改善箇所説明図

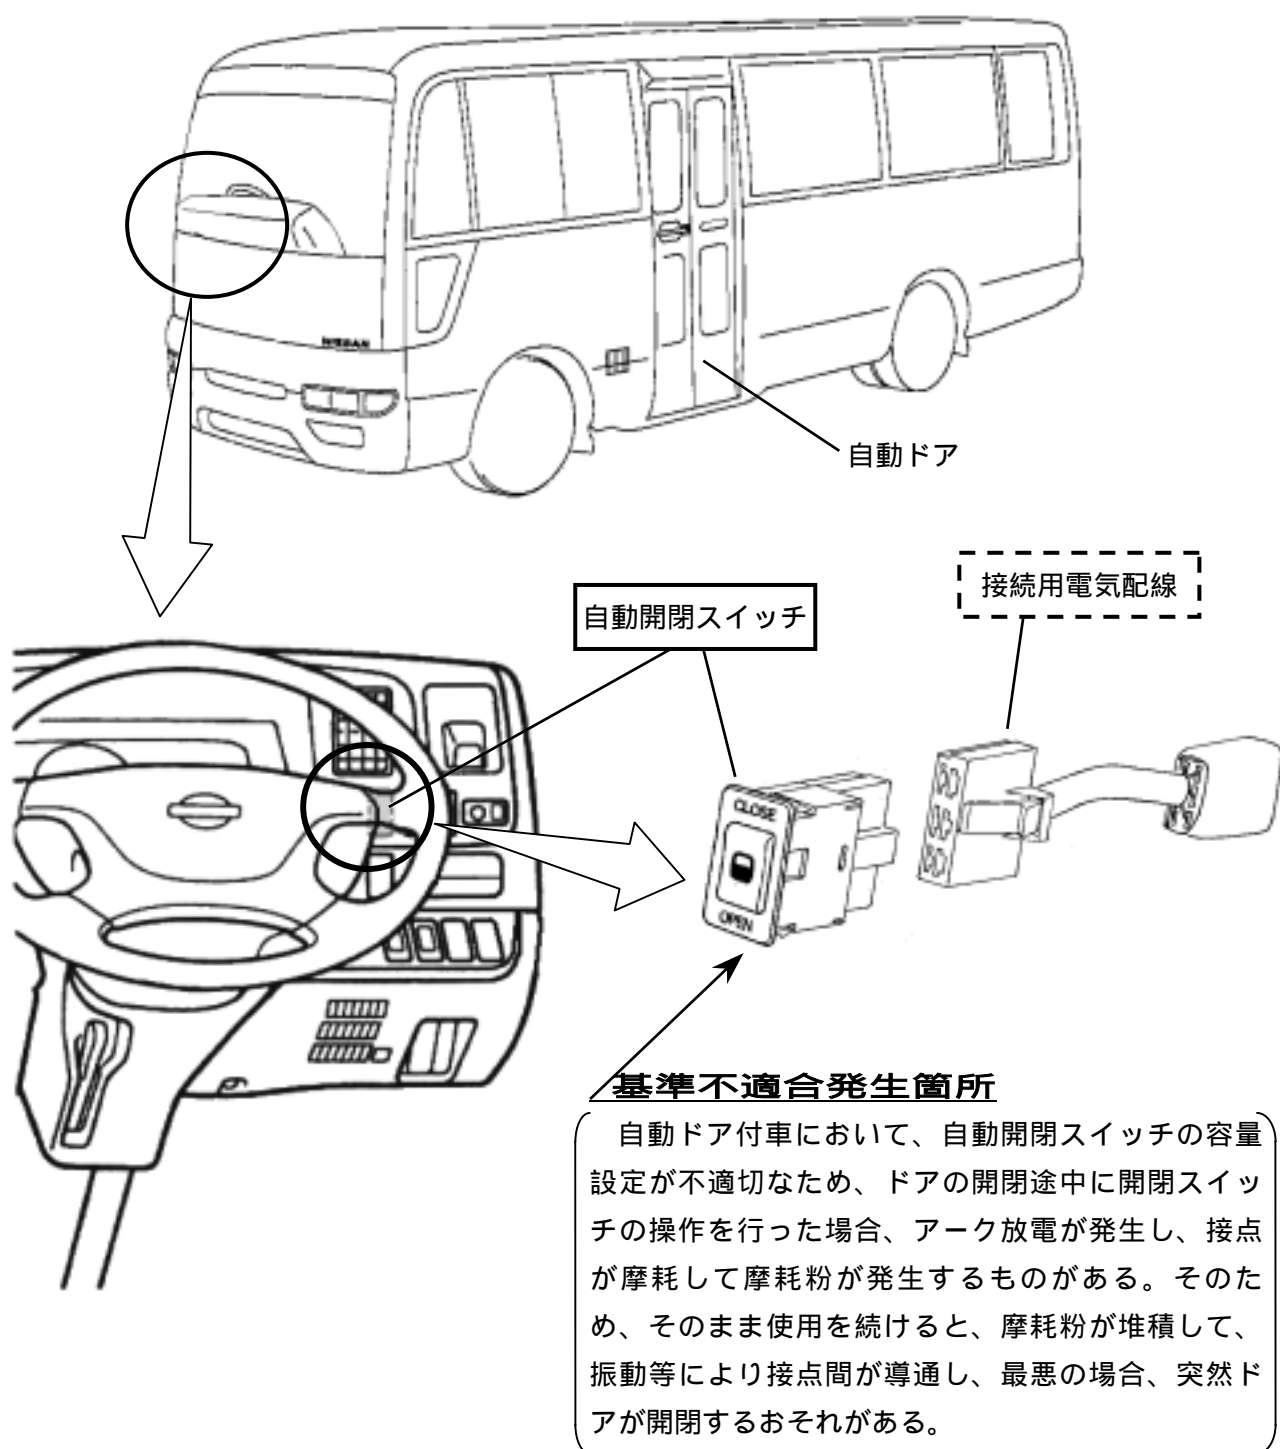
全車両、接続用電気配線を追加し、自動開閉スイッチを対策品と交換する。

識別：銀色のシールをモデルナンバープレートの右横に貼り付ける。
